Vår dato: 17.07.2026

Vår ref.: 202609135-5 Oppgis ved henvendelse

NVE gir konsesjon til elektriske anlegg for oppgradering av luftledning i Åmli kommune

Figur 2. Omsøkt ryddebelte langs nåværende trasé er markert med røde streker. Kilde: Glitres konsesjonssøknad av 10. april 2026.

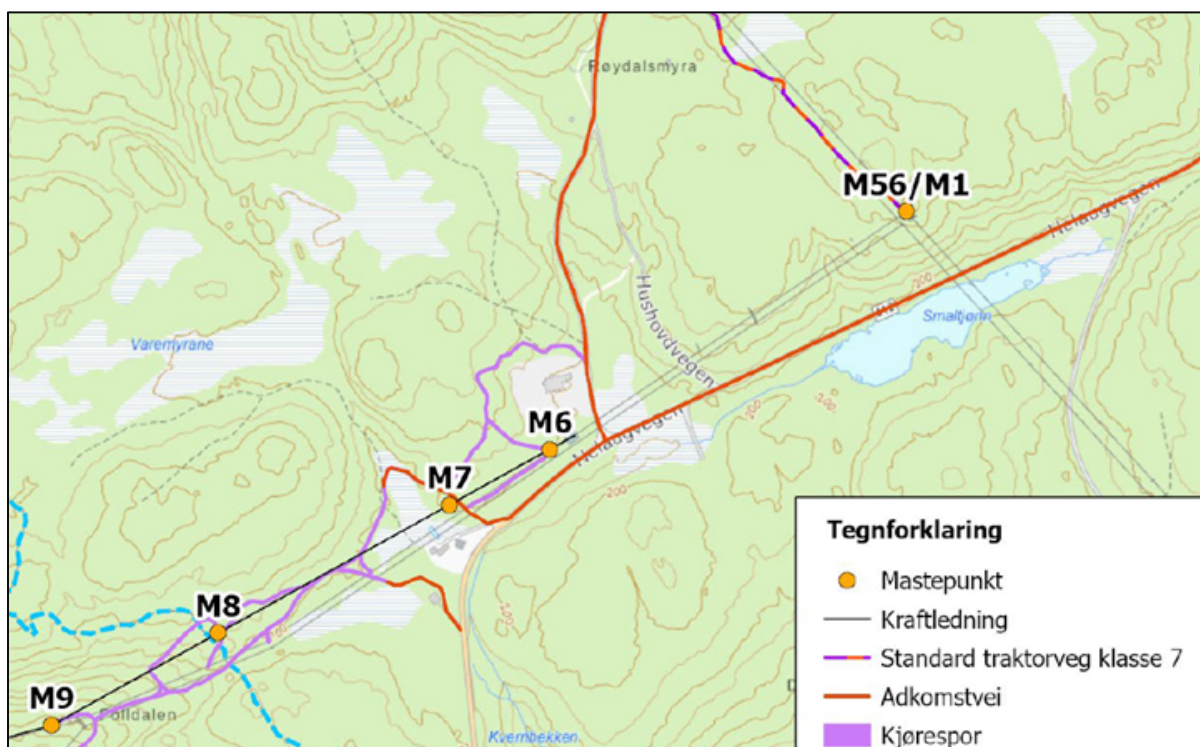
NVE mener at tiltaket vil medføre redusert tilgjengelig areal for skogbruksformål innenfor ryddebeltet. Utover dette vurderes tiltaket i begrenset grad å påvirke øvrig arealbruk i området, ettersom arealene fortsatt i hovedsak kan benyttes til LNF-formål og området allerede er sterkt påvirket av eksisterende kraftledning. NVE mener at virkningene for arealbruk er begrensede og akseptable.

Figur 2. Adkomstveien er markert i rødt på kartet og vil krysse over en del av myra i nærhet til dagens mast M7. Kilde: Glitres konsesjonssøknad av 10. april 2026.

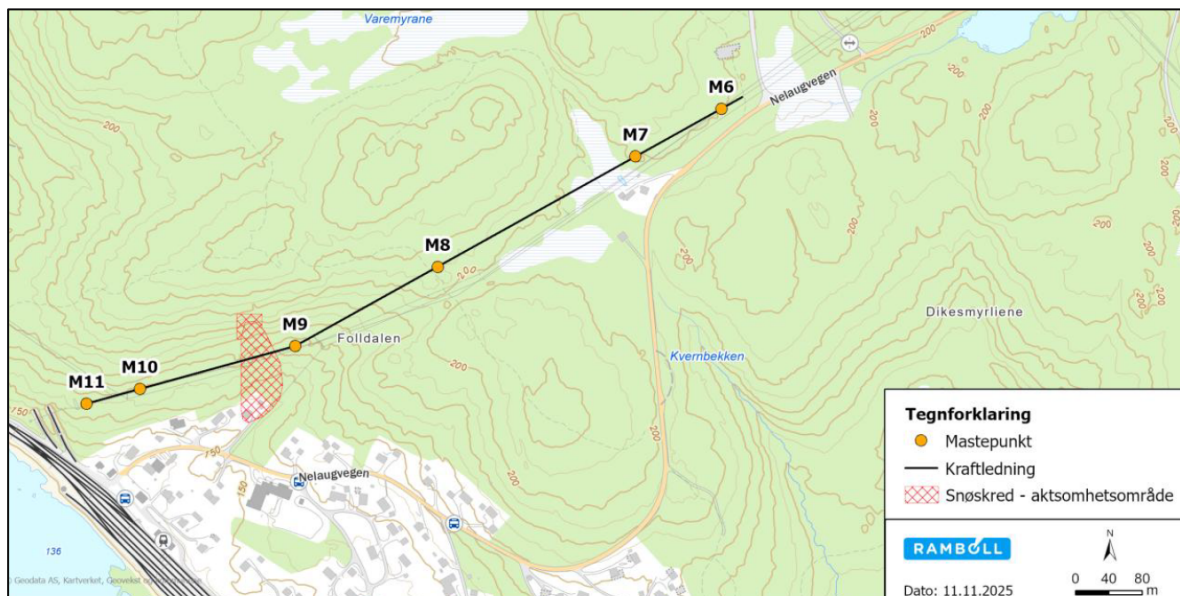
Det er lagt opp til å unngå permanente inngrep i myra ved at mastepunkter ikke plasseres i myrområdet. NVE mener dette er positivt, og vurderer at den permanente arealbruken tiltakene medfører ikke vil gi vesentlige virkninger for myr. Det er imidlertid planlagt en midlertidig anleggsvei som krysser myra. I konsesjonssøknaden viser Glitre til detaljplanen, hvor det fremgår hvordan anleggsarbeidet planlegges for å unngå skade på myr. NVE vurderer at tiltaket har akseptable virkninger for myr, gitt at anleggsarbeid gjennomføres og tilpasses slik at grunnvannsstanden i dette myrområdet ikke endres. NVE setter vilkår om dette i konsesjonen. Vi viser til «NVEs vurdering av detaljplanen» nedenfor for ytterligere vurderinger av anleggsarbeid i myr.

Figur 3. Kartet viser at luftledningen mellom mast nr. 9 og mast nr. 10 går over et aktsomhetsområde for snøskred.

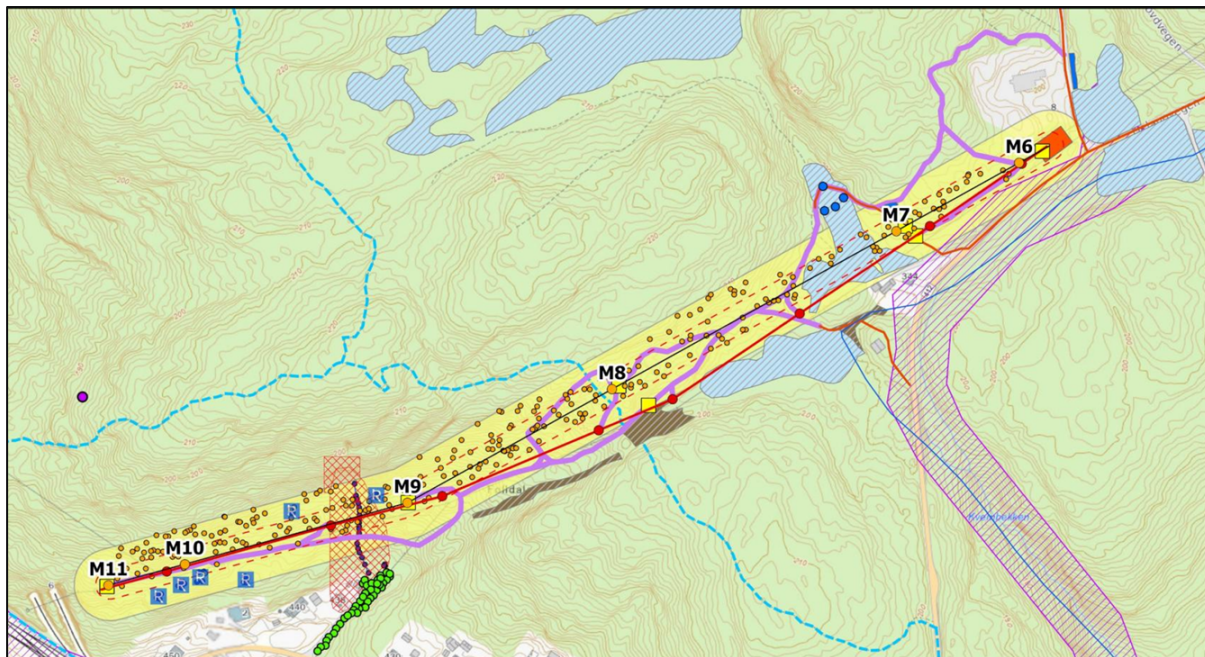
NVE minner om at tiltakshaver er fullt ansvarlig for å sørge for effektiv sikring og beredskap, og at bygging av anlegget planlegges og gjennomføres med tilstrekkelig sikkerhet mot naturfare jf. §§ 3-5 og 3-7 i energilovforskriften. Videre plikter tiltakshaver å sørge for tiltak for å forebygge og begrense virkningen av ekstraordinære situasjoner. Dette følger av energiloven § 9-2 jf. § 9-1.
